TRANS/WP.29/749

Forum mondial de l'harmonisation des Règlements
concernant les véhicules (WP.29)

PROJET DE COMPLEMENT 6 AU REGLEMENT No 43

(Vitrages de sécurité)

Figure 3 : détermination des points de référence (dans le cas d'un véhicule à conduite à gauche)"

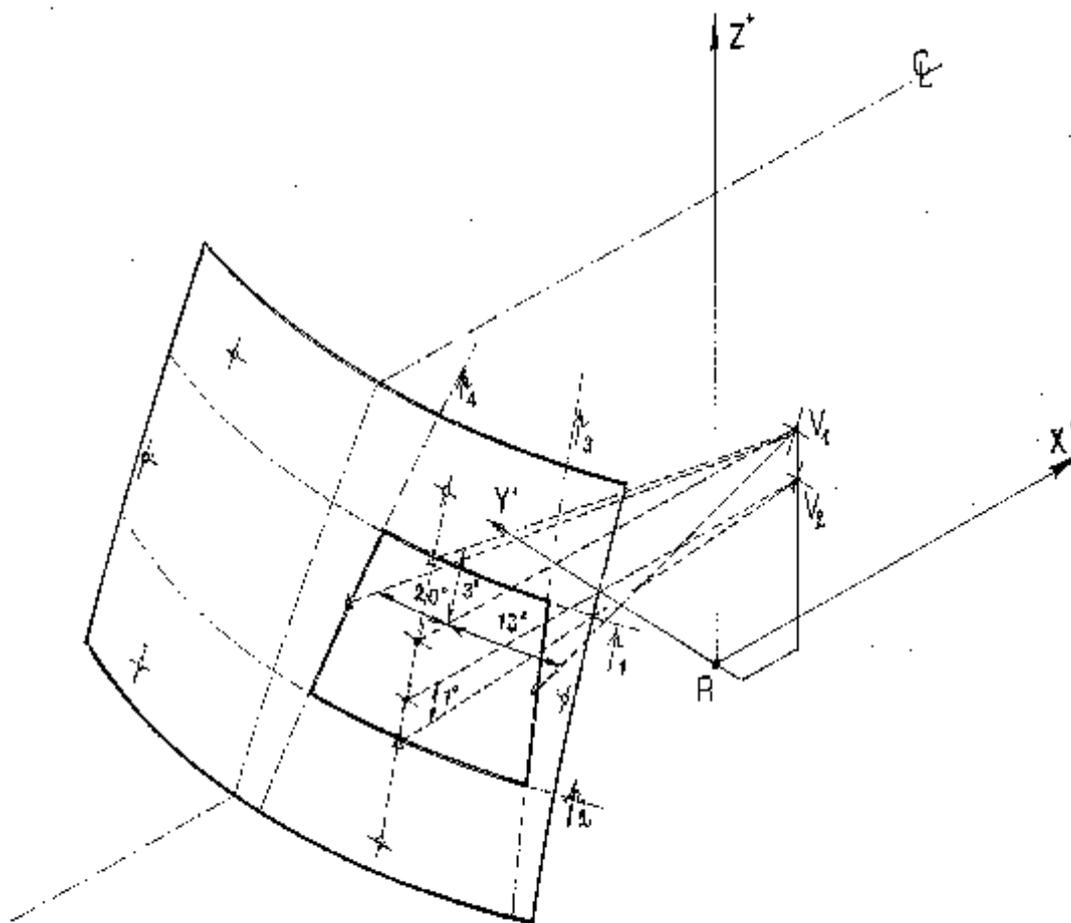
2.5 Définition des points de référence (voir figure 3)

Les points de référence sont les points situés à l'intersection avec la surface extérieure du pare-brise de lignes rayonnant vers l'avant depuis les points V :

2.5.1 point de référence vertical supérieur situé en avant de V_1 et à 7E au-dessus de l'horizontale (Pr1);

2.5.2 point de référence vertical inférieur situé en avant de V_2 et à 5E au-dessous de l'horizontale (Pr2);

2.5.3 point de référence horizontal situé en avant de V_1 et à 17E vers la gauche (Pr3);

2.5.4 trois points de référence supplémentaires symétriques aux points définis dans les paragraphes 2.5.1 à 2.5.3 par rapport au plan longitudinal médian du véhicule (respectivement Pr'1, Pr'2, Pr'3)."

Figures 1 à 3, lire :

Figure 1 : zone d'essai A (dans le cas d'un véhicule à conduite à gauche)

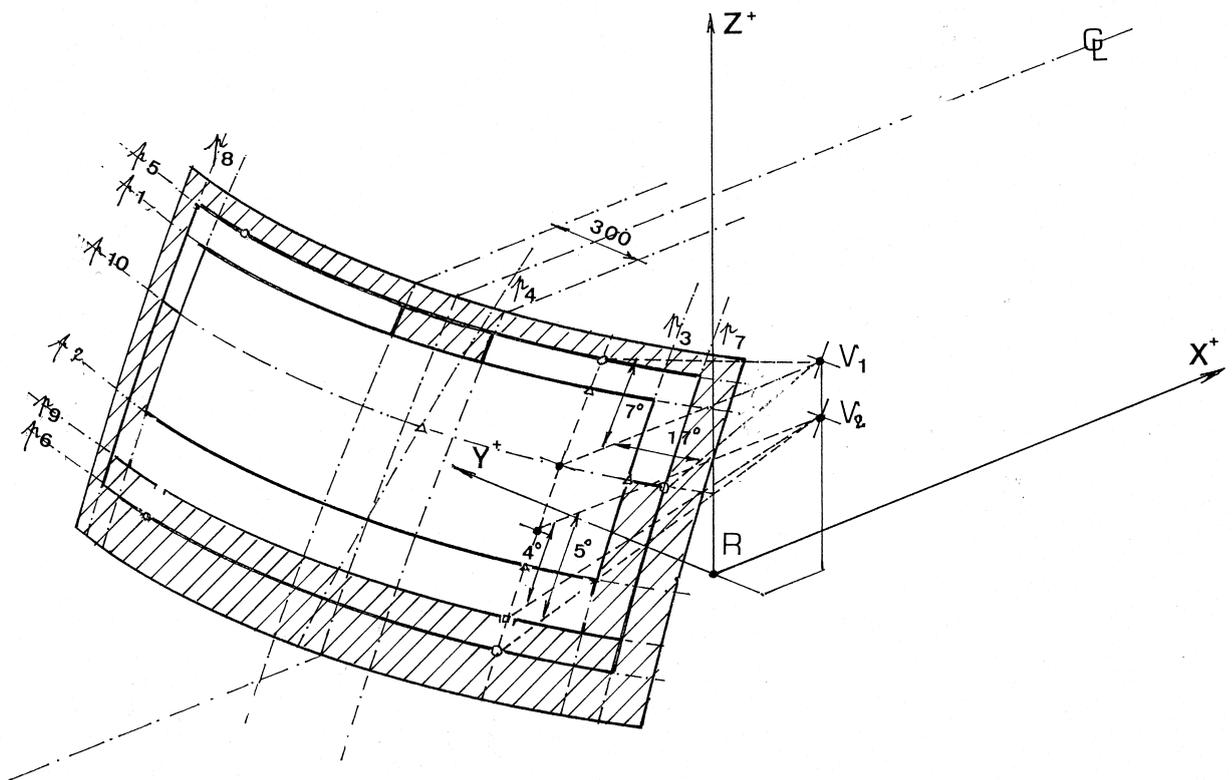
"2.2 La "zone d'essai A" est la zone de la surface extérieure du pare-brise qui est délimitée par l'intersection avec les quatre plans suivants (voir figure 1) :

- a) un plan faisant vers le haut un angle de 3E avec l'axe des X, passant par V_1 , et parallèle à l'axe des Y (plan 1);
- b) un plan faisant vers le bas un angle de 1E avec l'axe des X, passant par V_2 , et parallèle à l'axe des Y (plan 2);
- c) un plan vertical passant par V_1 et V_2 et faisant un angle de 13E avec l'axe des X vers la gauche pour les véhicules à conduite à gauche et vers la droite pour les véhicules à conduite à droite (plan 3);
- d) un plan vertical passant par V_1 et V_2 et faisant un angle de 20E avec l'axe des X vers la droite pour les véhicules à conduite à gauche et vers la gauche pour les véhicules à conduite à droite (plan 4)."

Figure 2a : zone d'essai B réduite (dans le cas d'un véhicule à conduite à gauche) - masque opaque supérieur tel qu'il est défini au paragraphe 2.4.2.2

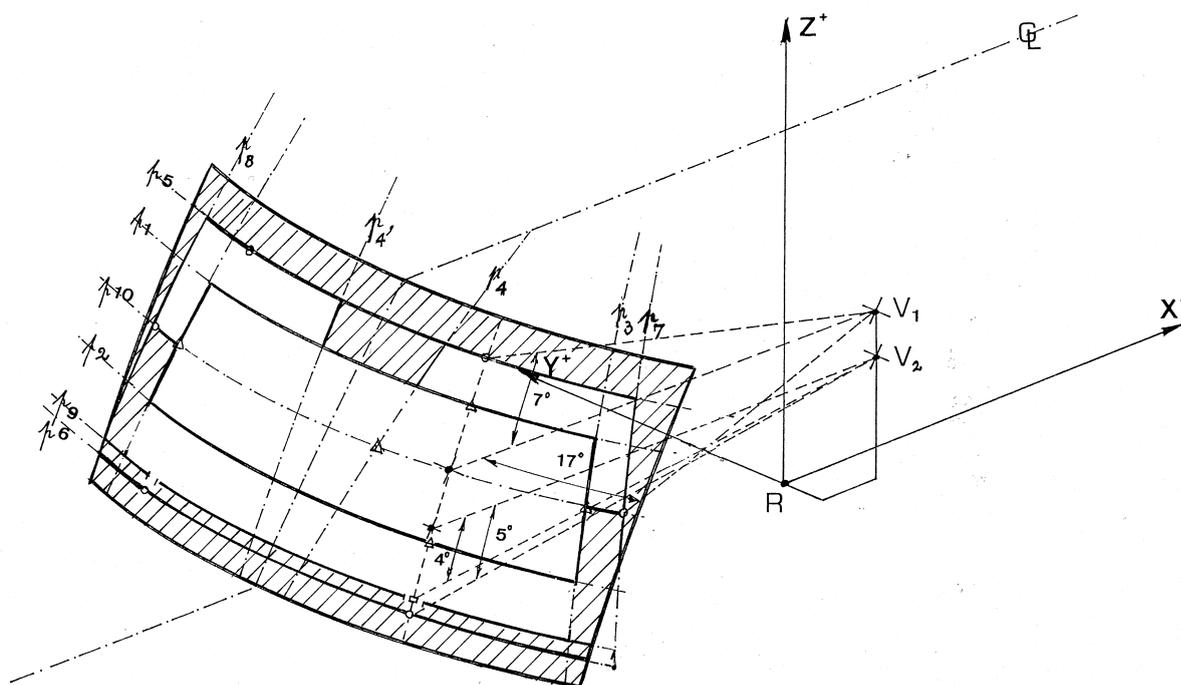
- "2.4 La "zone d'essai B réduite" est la zone d'essai B à l'exclusion des zones suivantes 1/ (voir figures 2 et 3) :
- 2.4.1 la zone d'essai A telle qu'elle est définie au paragraphe 2.2, étendue conformément au paragraphe 9.2.2.1 de l'annexe 3;

- 2.4.2.2 tout masque opaque limité vers le bas par le plan 1, d'une largeur maximale de 150 mm 2/, pour autant qu'il soit inscrit dans une zone d'une largeur de 300 mm centrée sur le plan longitudinal médian du véhicule;

Figure 2b : zone d'essai B réduite (dans le cas d'un véhicule à conduite à gauche) - masque opaque supérieur tel qu'il est défini au paragraphe 2.4.2.1

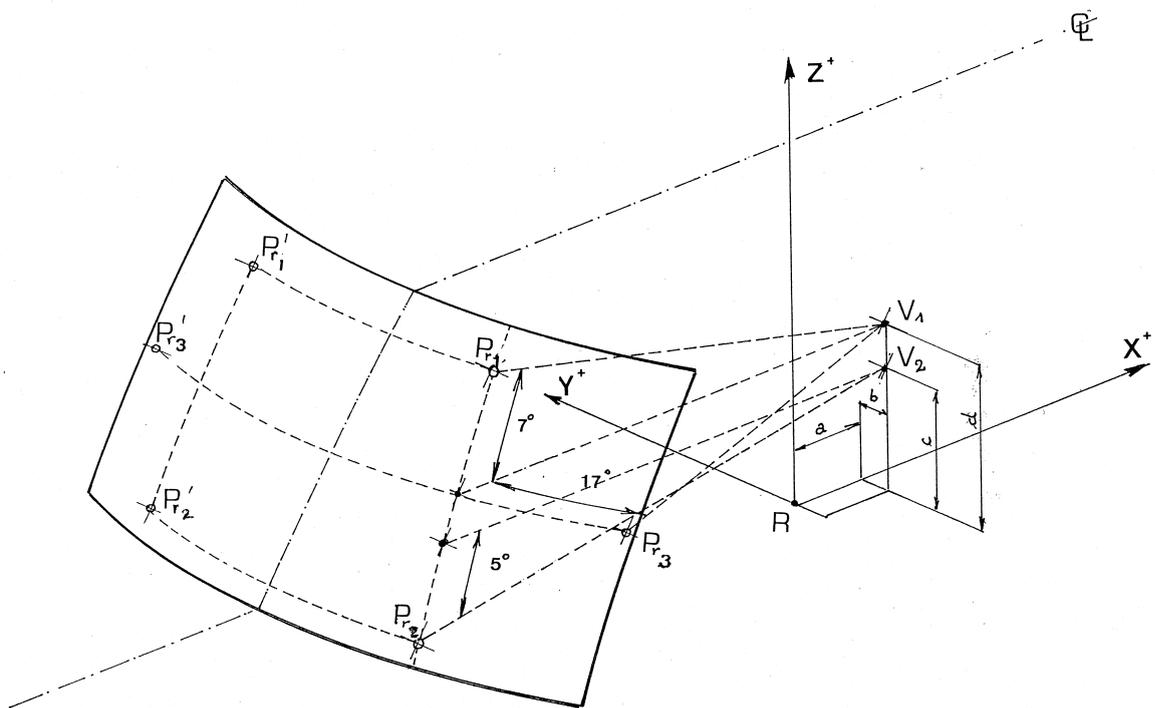
- 2.4.2 à la demande du constructeur du véhicule, on pourra appliquer l'un des deux paragraphes suivants :
- 2.4.2.1 tout masque opaque limité vers le bas par le plan 1 et latéralement par le plan 4 et son symétrique par rapport au plan longitudinal médian du véhicule (plan 4);
